**Změnový list č. 2a****ZL.2a**

Číslo SoD:	3012018	Číslo SoD objednatele:	
Název stavby:	<b>Zlepšení vodohospodářské infrastruktury města Benešova</b>		
Objednatel:	Město Benešov	IČ: 00231401	
Zhotovitel:	POHL cz, a.s.	IČ: 25606468	
Název změny:	<b>SO 02.2 - Nádrže biologie</b> Změny při provádění prací

ZMĚNOVÝ LIST		Číslo:	2a
Název stavby:	Zlepšení vodohospodářské infrastruktury města Benešova		
Objednatel:	Město Benešov		
Zhotovitel:	POHL cz, a.s., Roztoky, Nádražní 25

PŘÍLOHA č. 2  
VÝKRES SÁVOCÍ STROPU KOLEKTORU

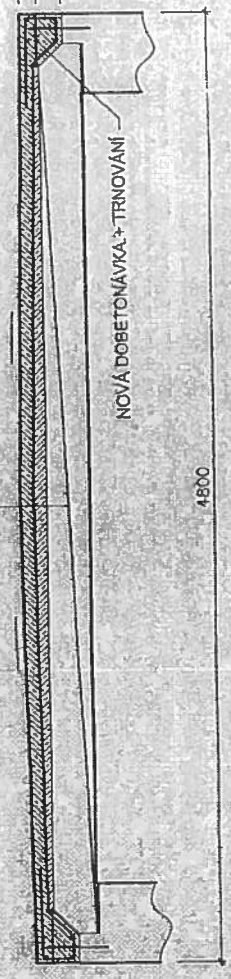
**Důvod a popis změny:****a) monoblok -strop kolektoru**

Při vydatných deštích v měsíci květnu a červnu 2013 bylo zjištěno rozsáhlé zatékání do kolektoru. Po tomto zjištění byl stav konstrukce při deštích pozorován, a bylo vysledováno mnoho míst, kde dochází k zatékání do kolektoru. Při prohlídce stavu konstrukcí bylo zjištěno, že vrchní betonové vrstvy jsou narušené. Na základě několika provedených sond do konstrukce stropu, bylo zjištěno, že stávající hydroizolace je již zdegradována a neplní tak svoji funkci.

S ohledem na skutečnosti, že do kolektoru se budou osazovat nová technologická zařízení (dmychadla, elektrorozvody, elektrošoupata, čerpadla), je nutné odbourat staré betonové mazaniny a stávající hydroizolace a nahradit je novou skladbou.

Tyto práce původní projekt nepředpokládal. Zadávací dokumentace byla vytvořena v období 5/2010, v té době do kolektoru nezatékalo. Sanaci stropu je nutné realizovat s ohledem na bezpečný provoz. Navržená sanace stropu kolektoru bude provedena dle přílohy č.2

— NOVÝ SPÁDOVÝ BETON tl. 70mm  
— HYDROIZOLACE  
— SPÁDOVÝ KLÍN tl. 20 až 60mm  
— STÁVAJÍCÍ KONSTRUKCE

PRÍLOHA Č. 3  
VÝKRES SÚMACE ZHLAVÍ

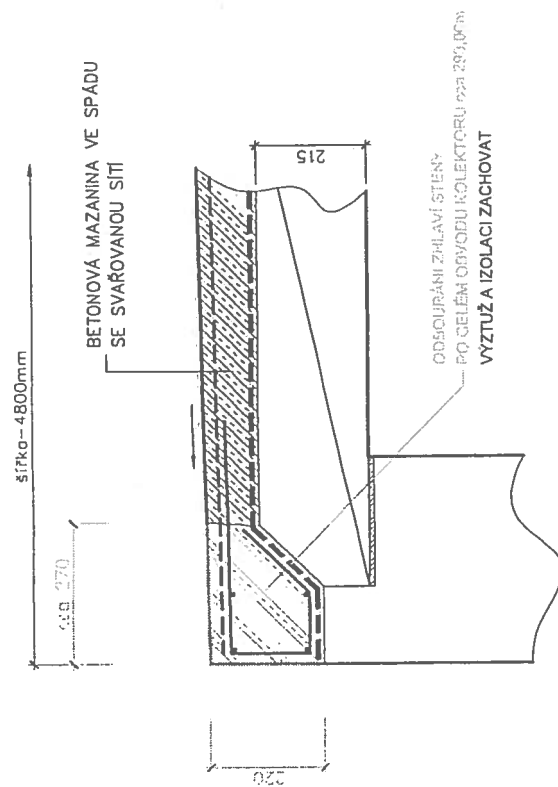
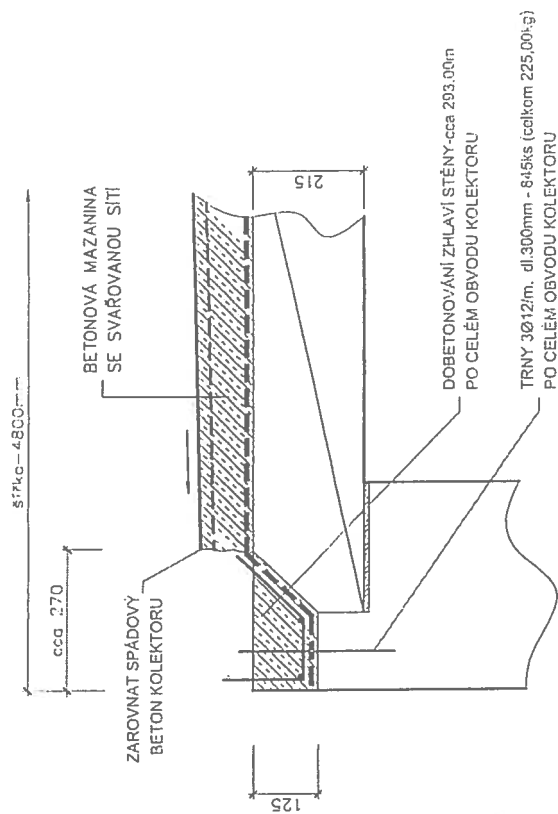
**b) monoblok -koruna pravá a levá linka (provedení styků zhlaví nádrže a stropní desky)**

Při provádění mechanického čištění na obou linkách stávajících nádrží monobloku zhotovitel zjistil degradaci betonu na zhlaví obvodových stěn nádrží. Degradované zhlaví hrozilo odpadáváním kusů betonu do prostorů nádrží a poškození strojního vybavení (nové provzdušňovací elementy, schrabovací zařízení Zickert). Degradovaný beton zhlaví nádrže bylo nutné odbourat a nahradit kvalitním železobetonem společně při provádění dalších sanačních prací v nádržích. Sanace bude provedena dle přílohy č.3

Tyto práce původní projekt nepředpokládal, zadání bylo zpracováno v období 5/2010, v té době nebylo zjištěno poškození zhlaví železobetonové konstrukce, zvýšený rozsah degradace byl zjištěn po otryskání konstrukce vysokotlakým vodním paprskem.

## Kontrola dna nádrže

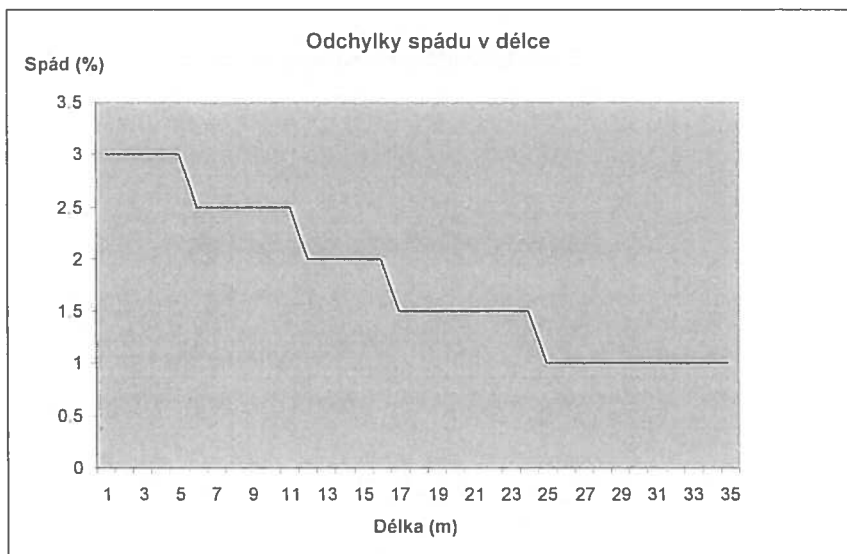
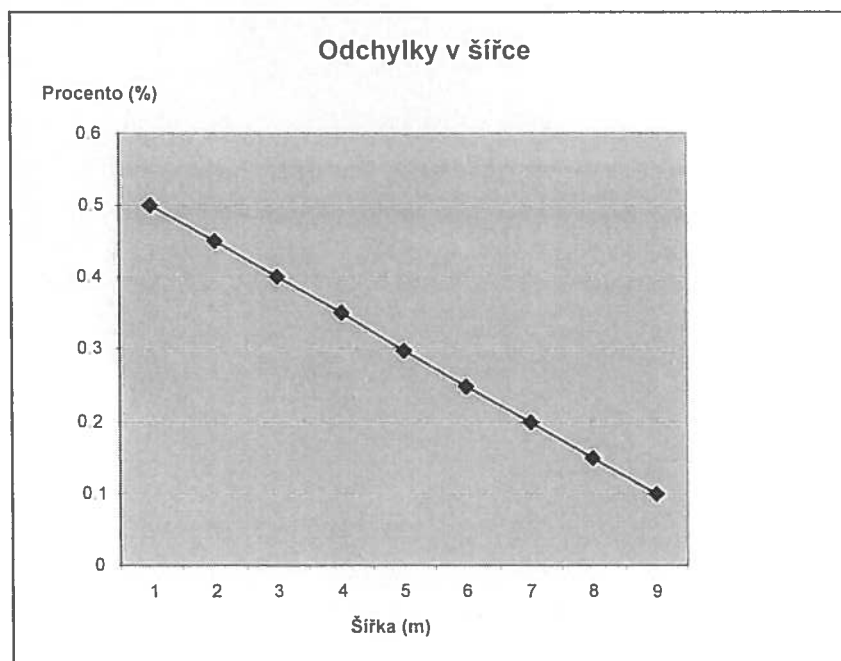
**d) stávající nádrže - nerovné dno částí "uklidňovací nádrže"**

Po vyprázdnění nádrží biolinky a vyčištění kalu v nádrži byly zjištěny velké nerovnosti dna v části usazovací nádrží na obou linkách. Tento stav bylo možné zjistit až po vyčerpání a vyčištění nádrží. Nerovnosti dna nevyhovují provozním podmínkám nového technologického zařízení (Zickert). Projektant navrhl provedení úpravy dna nadbetonováním (příloha č.5).

Zkontrolujte odchylky dna nádrže v podélném směru. Sklon stěny k jímce kalu nesmí být záporný a maximální spád směrem k jímce kalu je X procent (viz tabulka níže). Pro nádrže delší než 25 m je tolerován sklon maximálně 1 % (3.6°).

Zkontrolujte odchylky dna nádrže v příčném směru (na šíř). Sklon stěny ke stěně nesmí být větší než Y procent (viz tabulka níže).

Pro nádrže širší než 10 m je tolerován sklon maximálně 0.1 % (= 0.36°).

## Příloha č.6 - fotodokumentace

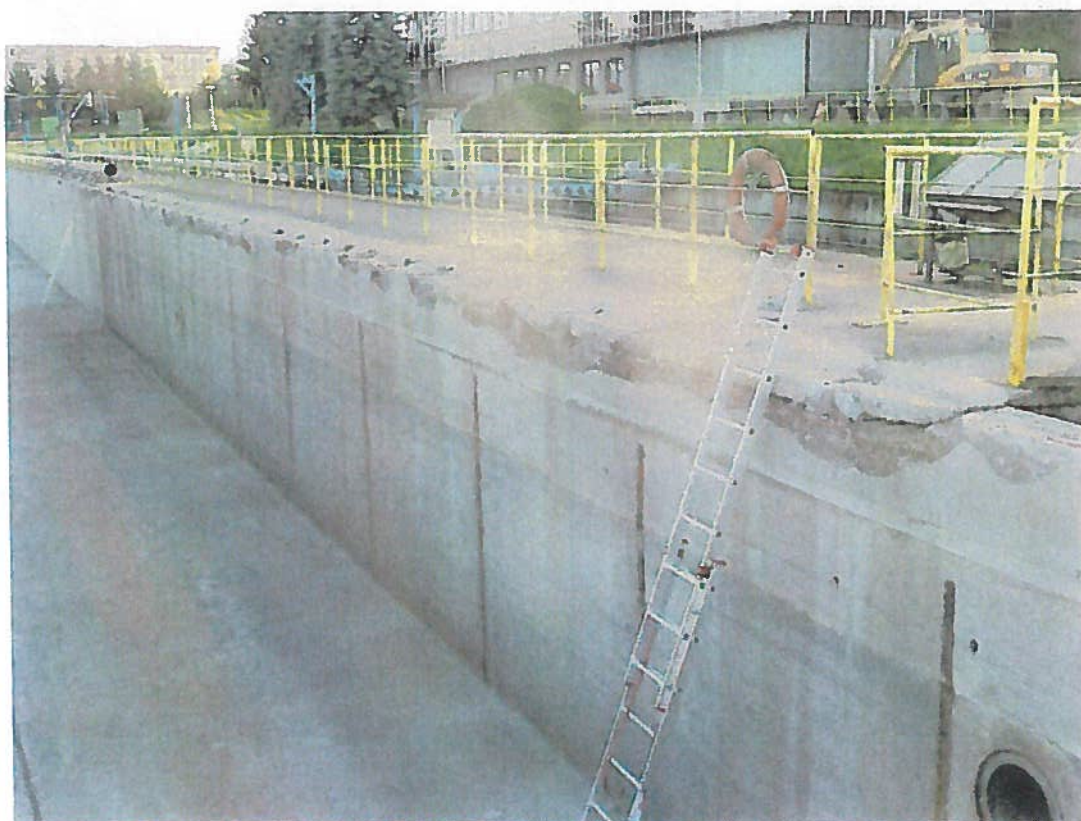
Monoblog – koruna původní stav

Strop kolektoru – popraskané konstrukce

Strop kolektoru – zatékání do kolektoru

Strop koléktoru – narušená izolace
